## A420 – Ersatzneubau 380-kV-Freileitung Landesbergen-Mehrum/Nord

Anpassung des räumlichen Untersuchungsrahmens vor dem Hintergrund der Festlegung von VR Wald im LROP (in Kraft seit 17.09.2022)

Abbildung 1: Vorschlag zur Anpassung des räumlichen Untersuchungsrahmens zwischen Langendamm und Linsburg

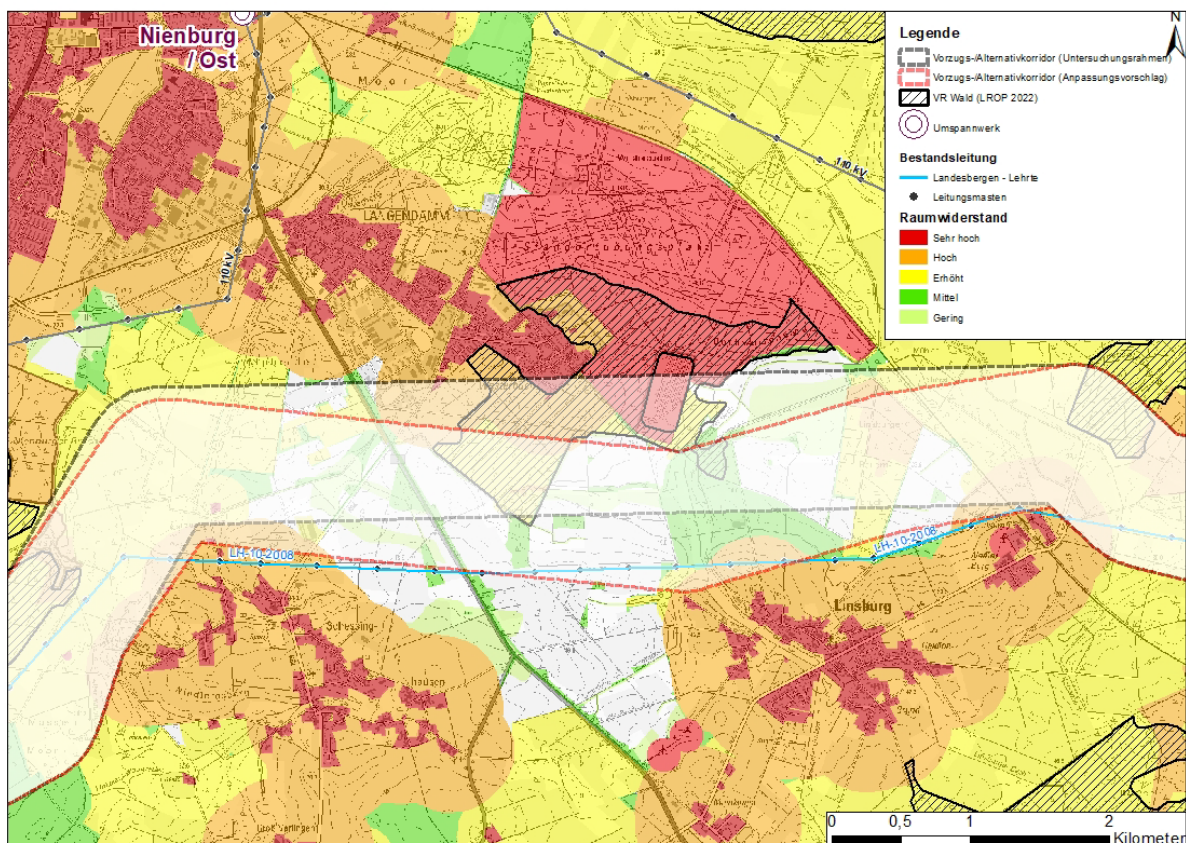
Südöstlich von Langendamm (Stadt Nienburg/Weser) wurde ein Vorranggebiet Wald ausgewiesen. Dieses VR Wald erzeugt einen Riegel innerhalb des Vorzugskorridors (Abbildung 1). Das VR Wald kann südlich umgangen werden. Dafür muss der Korridor um höchstens 560 m nach Süden verschoben werden. Es ergibt sich dann zwischen der südlichen Spitze des VR Wald und der Bestandsleitung ein etwa 350 m breiter Bereich an dem ein möglicher Trassenverlauf außerhalb des VR Wald möglich ist. Betroffen ist dann ein kleinräumiger Waldbereich, der nicht mehr zum VR Wald gehört und laut derzeitigem Kenntnisstand unter keinem besonderen Schutz steht.

Abbildung 2: Vorschlag zur Anpassung des räumlichen Untersuchungsrahmens zwischen Kleinburgwedel, Wettmar und Thönse

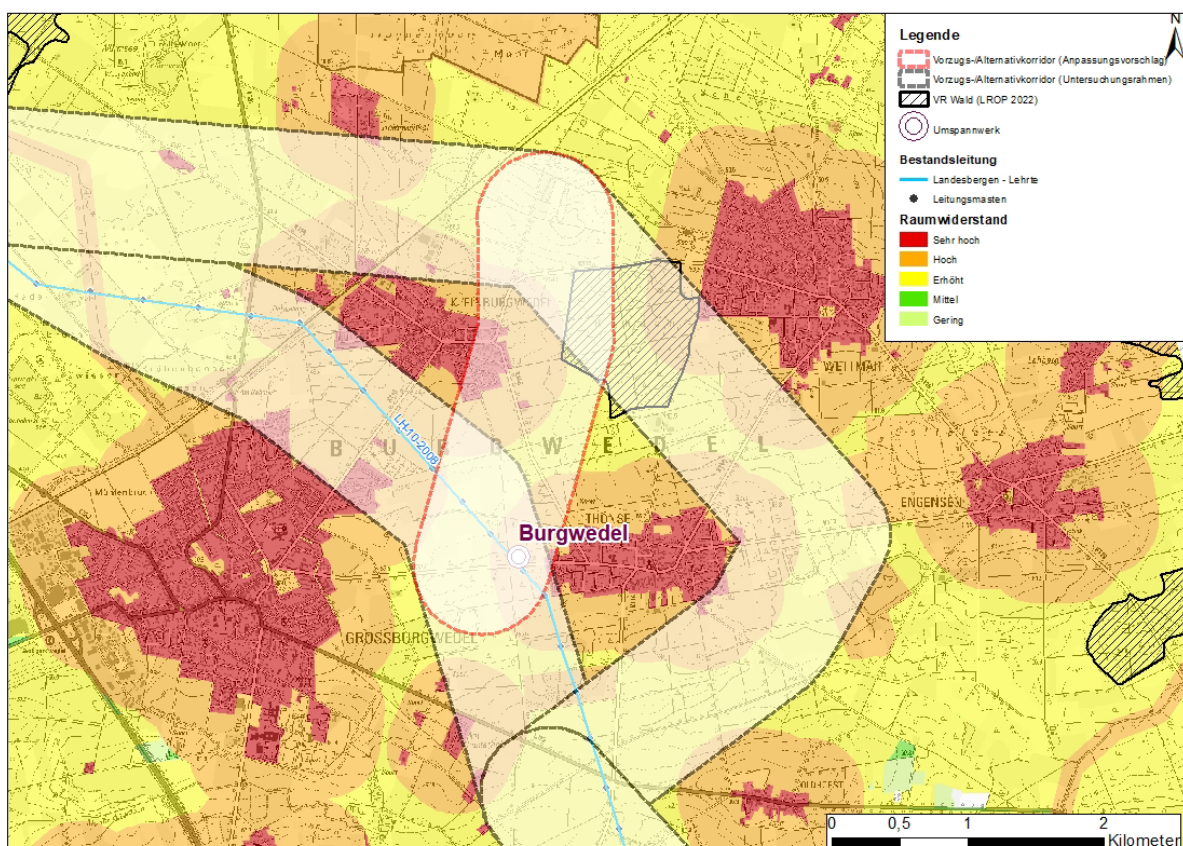
Das VR Wald zwischen Wettmar und Kleinburgwedel (beide Stadt Burgwedel) führt zu einer Riegelsituation im Alternativkorridor (Abbildung 2). Aufgrund der einzuhaltenden Abstände zu Wohngebäuden im Innenbereich (400 m) gemäß LROP, besteht keine offensichtliche Möglichkeit einer konfliktfreien Umgehung des VR Wald. Dennoch wird ein weiterer Alternativkorridor zur Aufnahme in den räumlichen Untersuchungsrahmen empfohlen. Dieser verläuft in Nord-Süd-Richtung zwischen Kleinburgwedel und Thönse. Es soll untersucht werden, ob zwischen Kleinburgwedel und dem VR Wald ein raum- und umweltverträglicher Trassenverlauf, ggf. unter Berücksichtigung einer Waldüberspannung, möglich wäre. Der Alternativkorridor führt zu einer zusätzlichen Möglichkeit zur Umgehung der Engstelle zwischen Klein- und Großburgwedel. Dies ist insbesondere bei der Prüfung der Ausnahmevoraussetzungen nach Kap. 4.2.2 Ziffer 06 Satz 5 LROP relevant.

Abbildung 3: Vorschlag zur Anpassung des räumlichen Untersuchungsrahmens aufgrund des Wegfalls des Szenario „UW-Neubau“

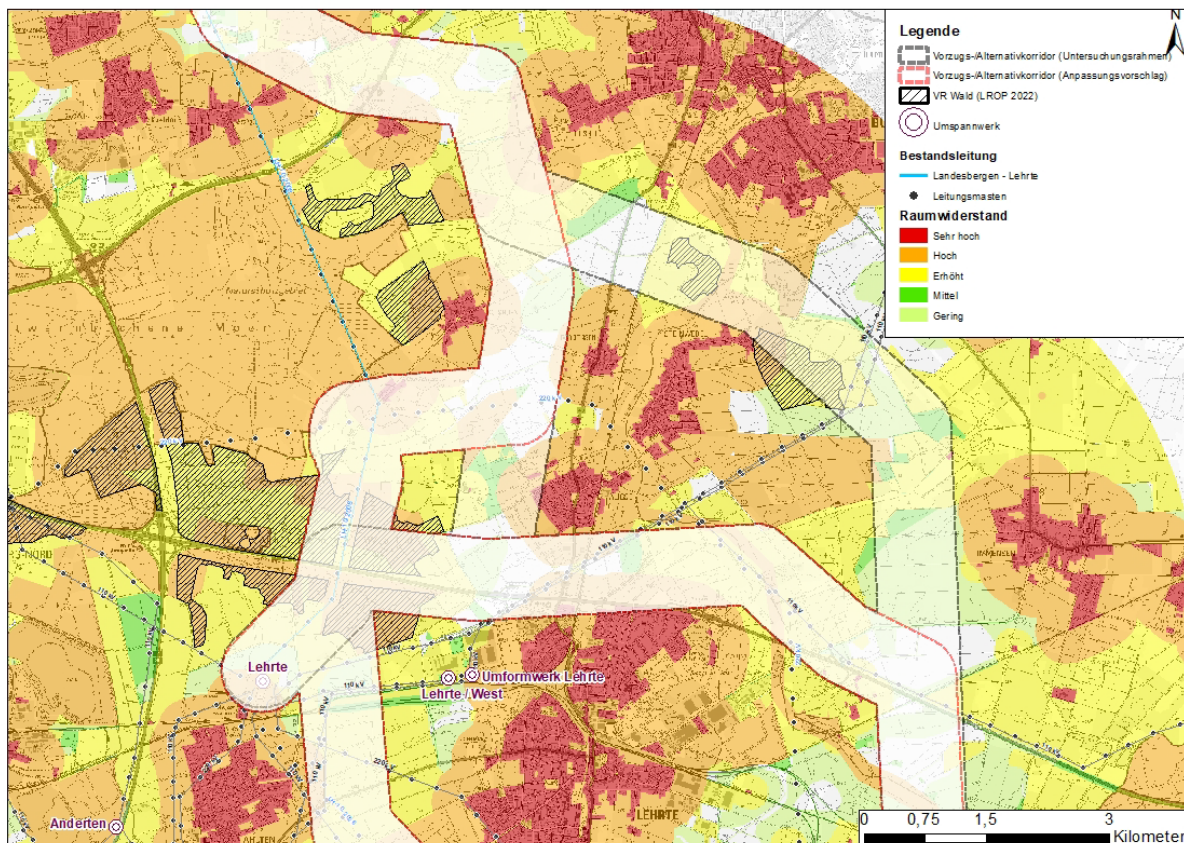
Im Rahmen der Trassenvoruntersuchung wurden zwei Szenarien untersucht: Ausbau UW Lehrte und UW-Neubau. Dies führte zu einem szenarioabhängigen Variantenportfolio mit unterschiedlichen Vorzugs- und Alternativkorridoren. Seit der Antragskonferenz und der Festlegung des Untersuchungsrahmens wurde seitens der Vorhabenträgerin eine Variantenentscheidung getroffen. Es soll das bestehende UW Lehrte ausgebaut werden (Ersatzneubau). Damit entfällt das Szenario „UW-Neubau“ und der räumliche Untersuchungsrahmen kann auf die Variantenkorridore des Szenarios „Ausbau UW Lehrte“ beschränkt werden (Abbildung 3). Davon betroffen sind die Segmente 82 und 88. Das Segment 88 wurde nur für das Szenario UW-Neubau betrachtet. Es besitzt für den Fall eines Ausbaus des UW Lehrte keine Relevanz, da es keinen sinnvollen Anschluss des UW Lehrte ermöglicht. Ein Verlauf über das Segment 82 wurde im Szenario „Ausbau UW Lehrte“ im Rahmen der Trassenvoruntersuchung als nachrangig beurteilt (Vorvergleich Beinhorn - Variante Beinhorn 3). Eine Betrachtung von Standortalternativen für einen UW-Neubau ist damit ebenfalls nicht erforderlich.

Abbildung 4: Vorschlag zur Anpassung des räumlichen Untersuchungsrahmens im Bereich des FFH-Gebiets „Hämeler Wald“

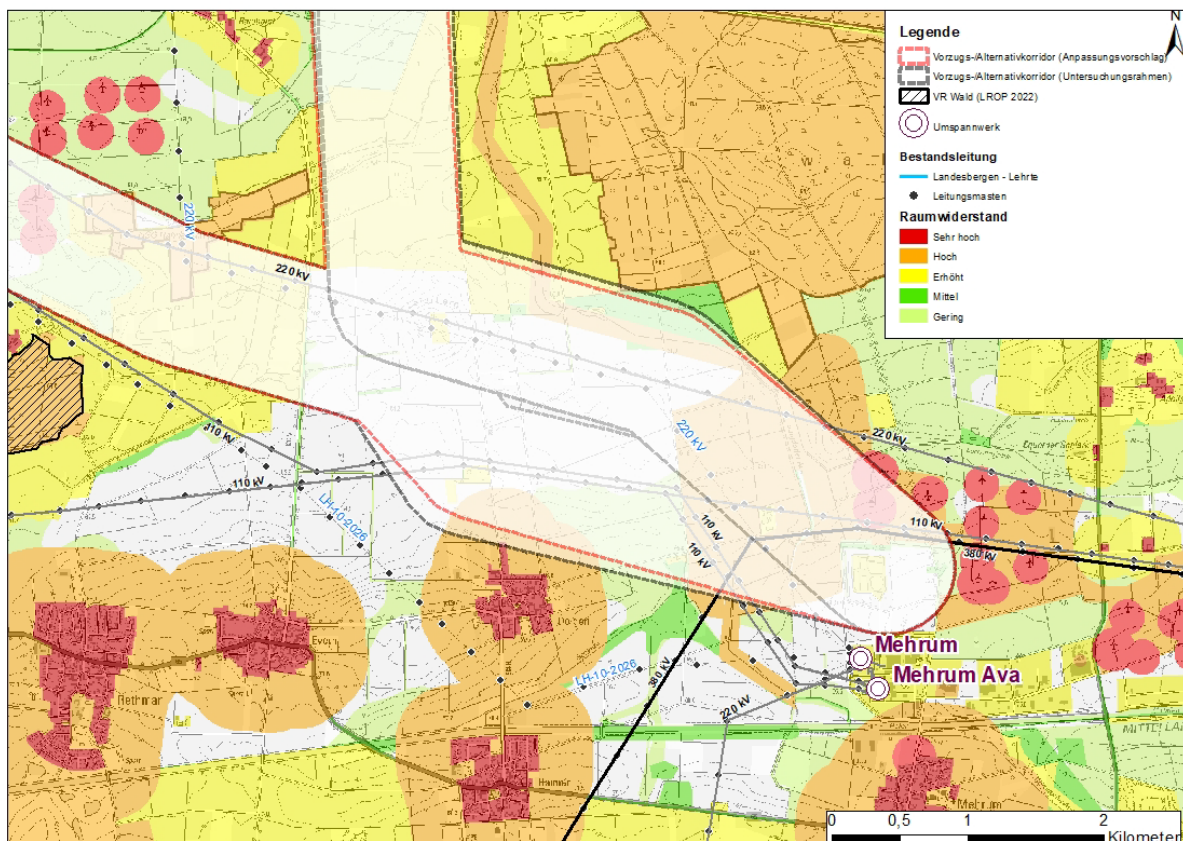
Bislang streifte der Vorzugskorridor das FFH-Gebiet „Hämeler Wald“. Durch eine geringfügige Anpassung kann dies verhindert werden. Dafür wird der Korridor um etwa 50 m nach Südwesten verschoben. Zusätzlich wurde der Korridor nördlich von Dolgen (Stadt Sehnde) um etwa 100 m nach Nordosten verschoben. Dadurch wird die freie Fläche zwischen den beiden Korridoren aufgelöst. Es verbleibt ein großer zusammenhängender Korridor nordwestlich des Umspannwerks Mehrum/Nord.
